# Risiken und Auswirkungen eines Brandes bei Stuttgart 21

## und Bewertung des aktuellen Brandschutzkonzepts der DB AG

### Aktionsbündnis gegen Stuttgart 21 / Oktober 2018

Abb. 7.9.3.2 **Luftführung „Umschaltbetrieb“** / fehlerhafte Planung von HBI<sup>28]</sup>

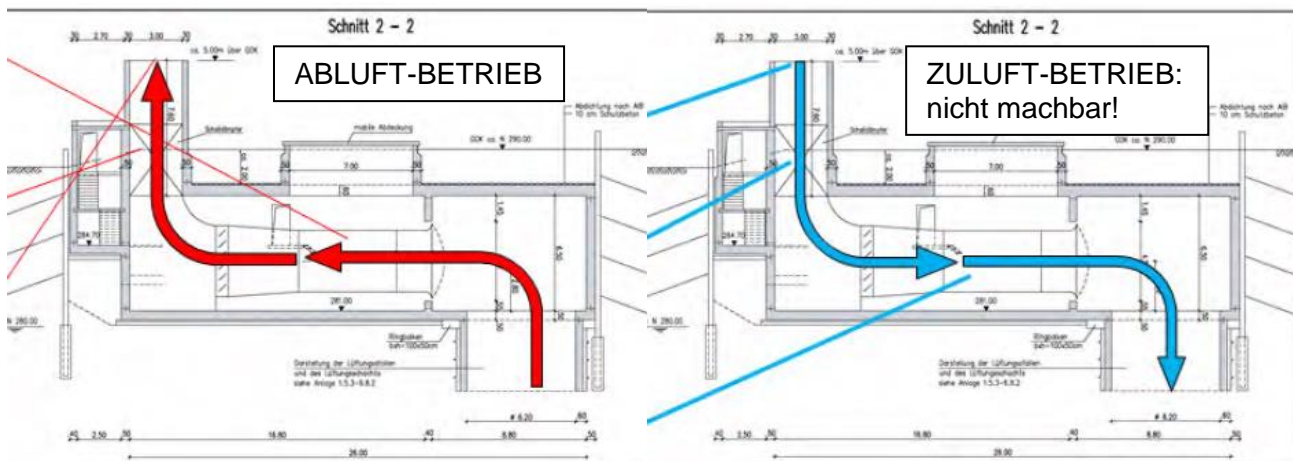
Das ist strömungstechnisch so jedoch nicht möglich!

Ein vernünftiger und sicherer Zuluft-/Abluft-Wechselbetrieb ist nur möglich mit jeweils eigenen Gebläsen für Zuluft und für Abluft, insgesamt also 4 Stck. je EBW. Die Zuluft-Gebläse müssen dazu den Abluft-Gebläsen entgegengesetzt angeordnet werden. Dafür ist jedoch in den geplanten bzw. bereits im Bau befindlichen Entrauchungsbauwerken „Prag“ und „Heilbronner Straße“ kein Platz vorgesehen! Die aus vorstehender, der HBI-Untersuchung<sup>28]</sup> aus Abschn. 6.4 / S. 42 entnommene, Grundriss-Darstellung Abb. 7.9.1 bietet nur Platz für zwei Gebläse.
